RELAZIONE TECNICA

Con Determina Dirigenziale n.2809, in data 15 luglio 2020 il Comune di L'Aquila mi ha affidato l'incarico per *"la verifica tecnico-economica della riparazione e consolidamento strutturale ovvero della demolizione e ricostruzione del Ponte Belvedere"*.

SCHEMA STRUTTURALE

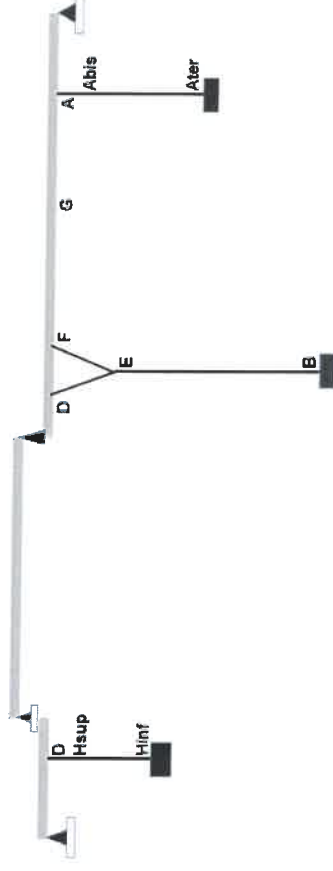
Sezione	Risultati	
PILA VIALE PAPA GIOVANNI XXIII MENSOLE A SUPPORTO CAMPATA CENTRALE CAVALLETTO - PILA	Base Pila	H inf	NON VERIFICA
	Testa Pila	D	VERIFICA
	Base Pila	E	NON VERIFICA
CAVALLETTO - CAMPATA LATERALE	Lato Pila	B	NON VERIFICA
	Mezzeria	F	VERIFICA
	Testa Pila	G	NON VERIFICA
PILA VIALE PERSICHELLI	Base Pila	A bis	NON VERIFICA
		A ter	NON VERIFICA

Le verifiche delle pressioni trasferite sul magrone dalle strutture in elevazione hanno dato i seguenti risultati:

Sono state rilevate per la Combinazione di carico SLV_X pressioni di entità importante, da controllare previe indagini geotecniche.

E' insufficiente perché per la Combinazione di carico SLV_X l'eccentricità del carico verticale risultante cade al di fuori dell'impronta della fondazione.

E' insufficiente perché per la Combinazione di carico SLV_X l'eccentricità del carico verticale risultante cade al di fuori dell'impronta della fondazione.
